„TGM 16 – Rekonstrukce budovy Magistrátu v Přerově“

VYSVĚTLENÍ, ZMĚNA NEBO DOPLNĚNÍ ZADÁVACÍ DOKUMENTACE

Vysvětlení zadávací dokumentace č. 1 ze dne 5. 5. 2023

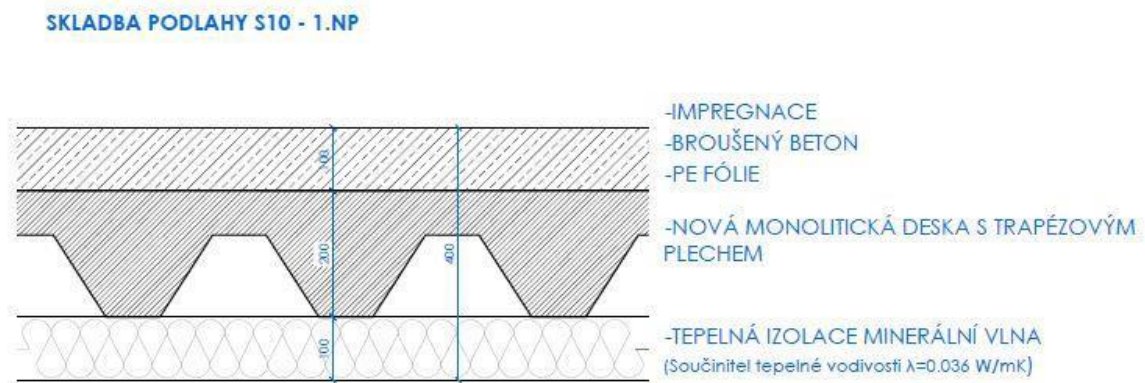
Z popisu není jasné, o které schodiště se jedná, žádáme o doplnění označení.

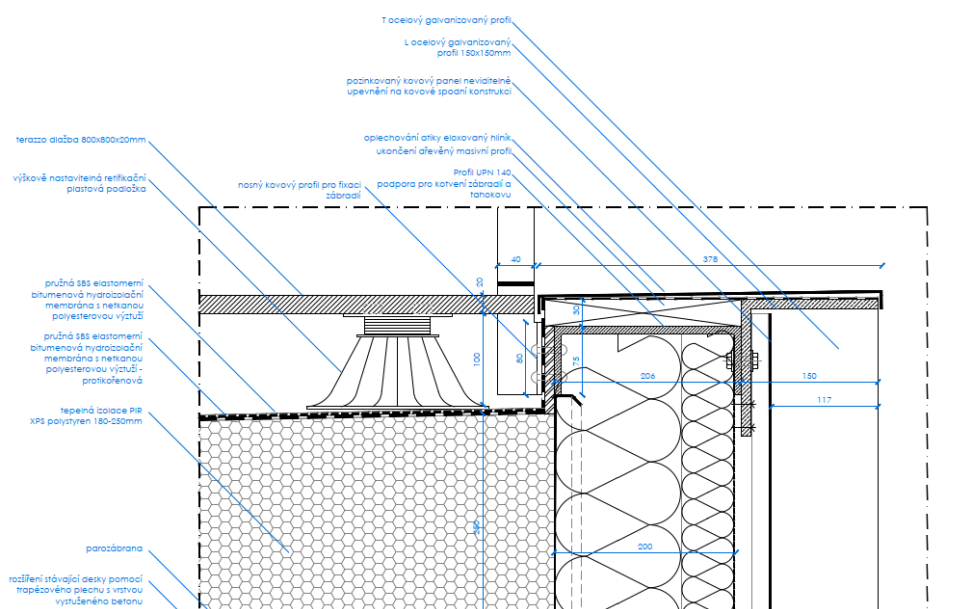
Ve výkresové části D.1.2. žádáme o upřesnění L profilu „*atiky L profil*“ 120*0,023“, kde je přesně počítáno se 120 m uvedeného profilu L 150x100x10mm. Detail 200.6 - výkres TGM16 SO 01 D.1.1 ASŘ Detaily střecha 01 – číslo výkresu D 201 uvádí jiný profil, a to 150x150mm, viz výřez níže.

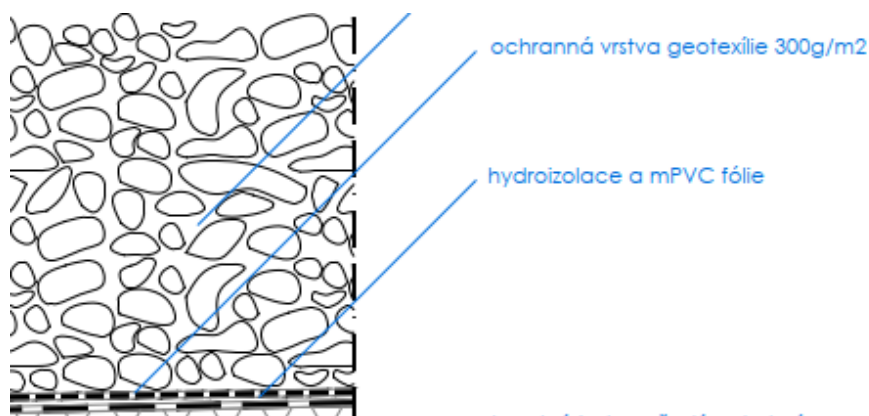
Dotaz č. 6: Kniha svítidel nekoresponduje s PD. V KS jsou svítidla označena 1, 2, 3,....., naopak ne výkresech A1, D3,... Nelze svítidla takto ocenit. Prosím o sjednocení značení.

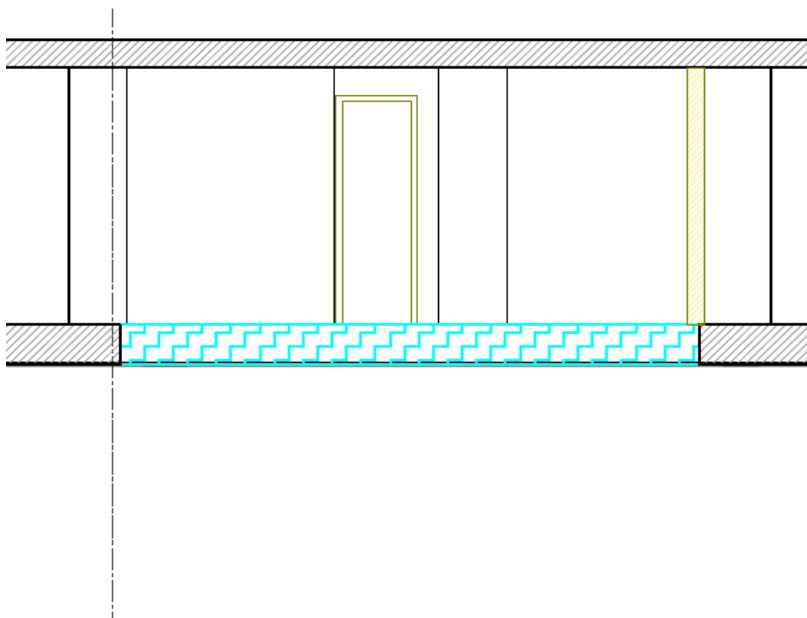
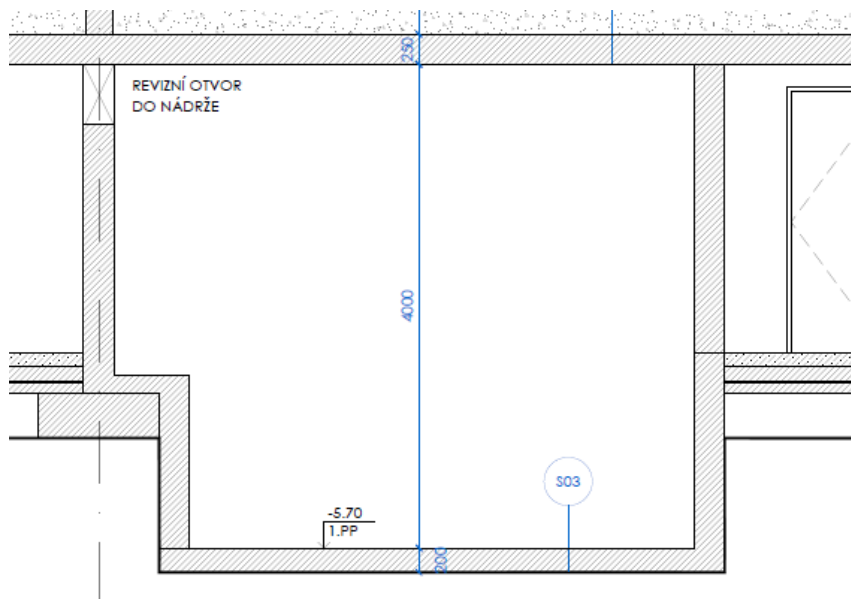
Dotaz č. 1: V projektové dokumentaci je navržena úprava konstrukcí pro nádrž SHZ:

Ve výkaze výměr jsme našli pouze železobetonovou desku podlahy. Svislé konstrukce nádrže jsme nenalezli.

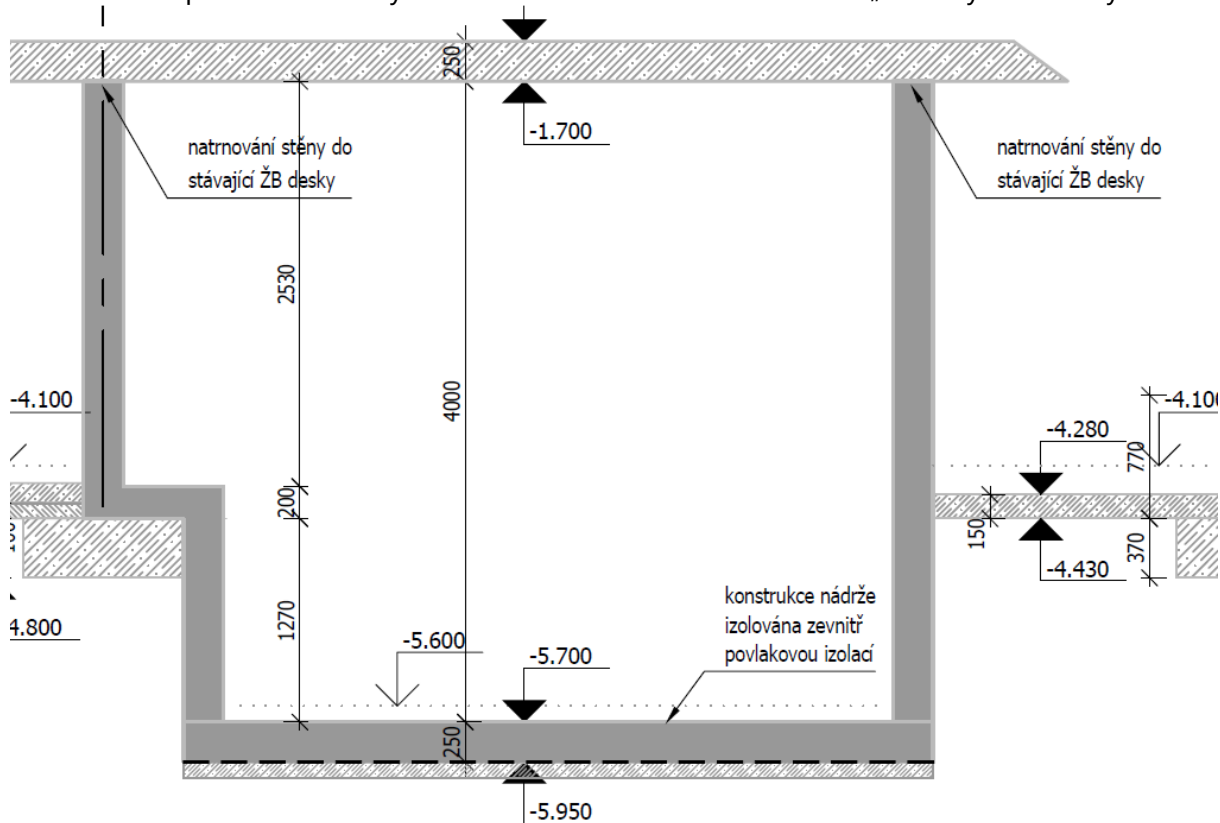
Dále se liší tl. podlahové desky ve stavební části a statickém řešení „Základy – tvar a výztuž“.

Ve výkaze výměr jsme nenalezli položku na podkladní beton zakreslený viz. výše. Obecně se liší řešení nádrže SHZ ve stavební části a ve statickém řešení (tloušťky a typ konstrukcí, třída betonu, výztužení,...)

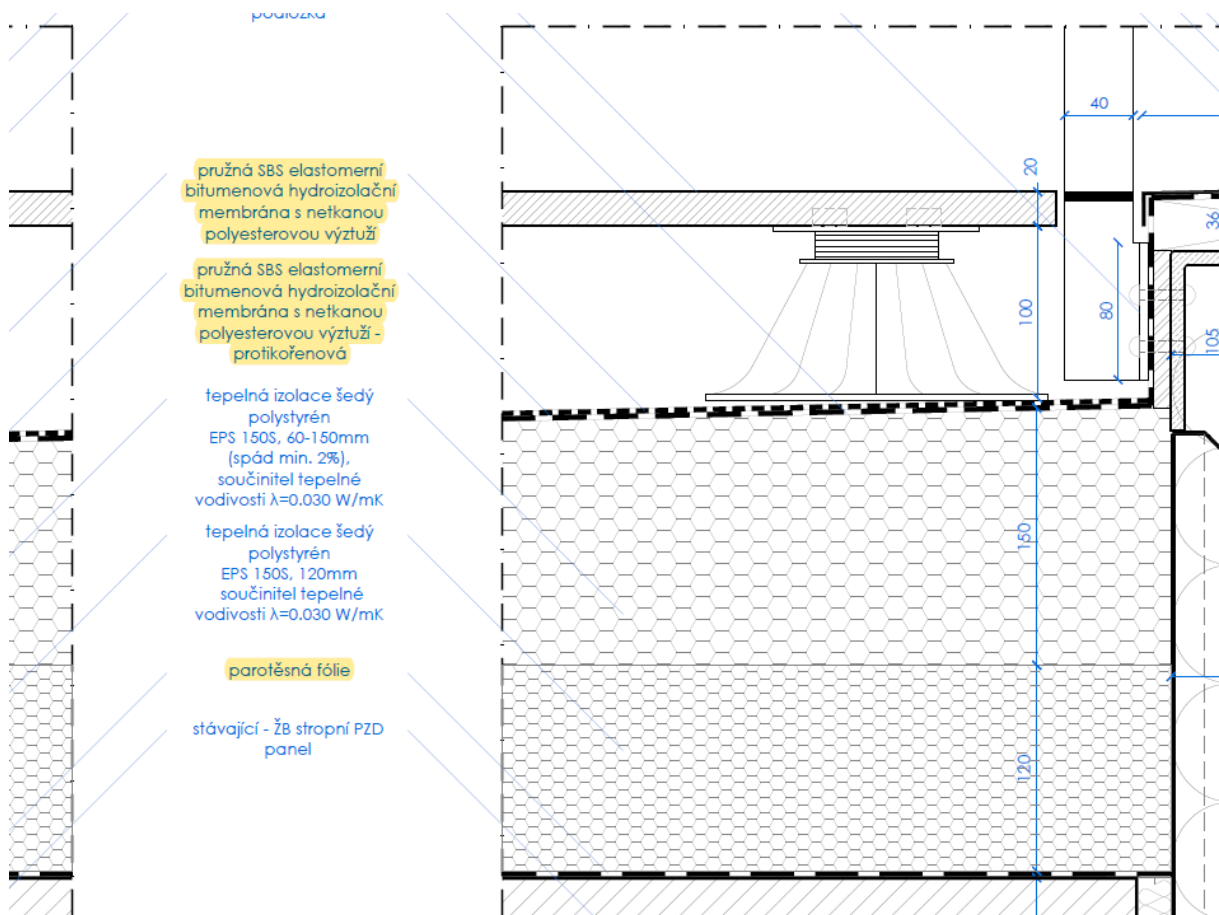
Dotaz č. 4: Prosíme o revizi PD (detaily, skladby konstrukcí) a výkazu výměr – střešní plášť. Dále prosíme o prověření vhodnosti skladby pod terče.

SKLADBA PODLAHY S30 - 6.NP

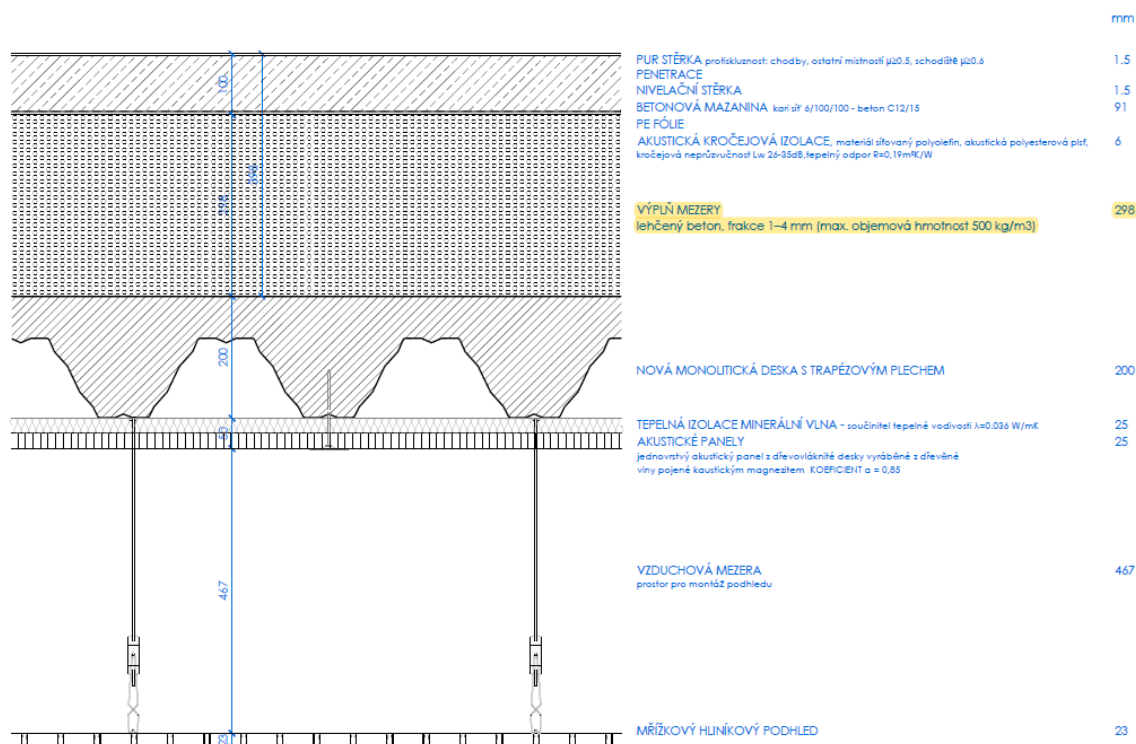
Dotaz č. 6: Ve výkaze výměr jsme nenalezli položku pro lehčený beton uvedený v PD

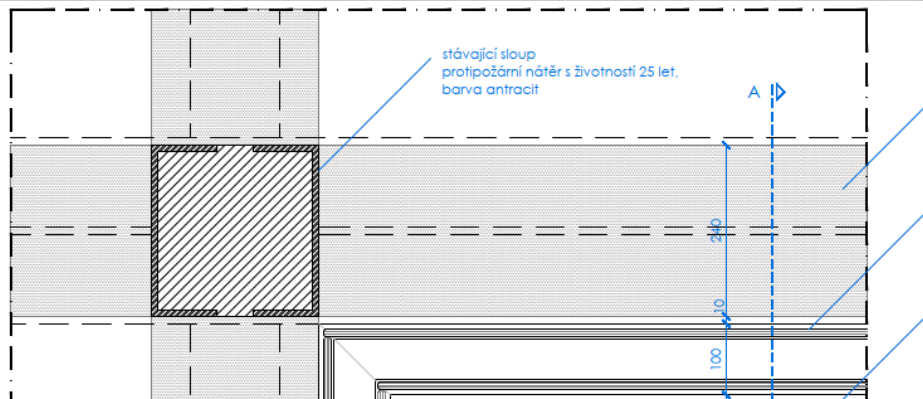
Dotaz č. 10: V souvislosti s vysvětlením ZD č.3, kde byla vložena upravená PD, žádáme zadavatele o informaci, zda se dle PBŘ stále uvažuje s ochranou ocelových konstrukcí s nátěrem 25 let životnost, viz VV ze dne 12.06.2023.

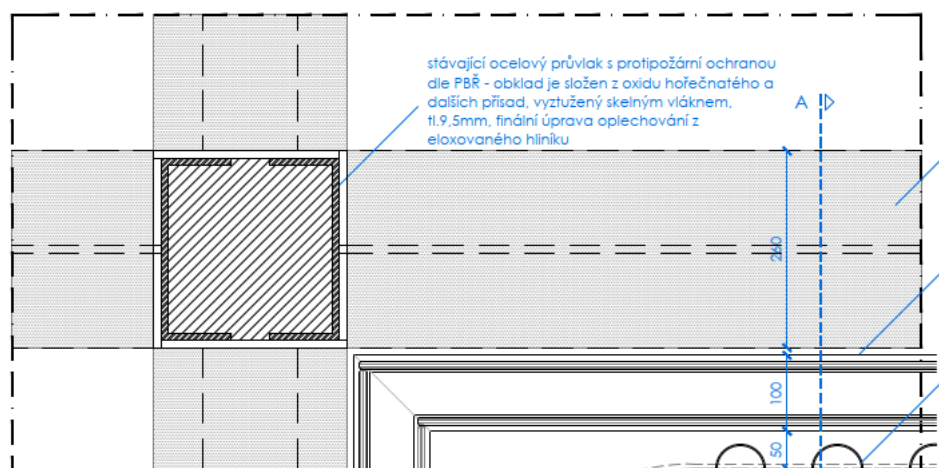
Po prostudování výkresové části ZD bychom se mohli domnívat, že ocel. stávající konstrukce budou opláštěny SDK deskou s obkladem z elox. (hliníkového) plechu. Předpokládáme, že se tedy pak jedná o pol. č. 404 dle VV ze dne 12.06.2023 viz. výkres např. Kanceláře detaily 02 – revize ze dne 25.11.2022 (INT_100.19):
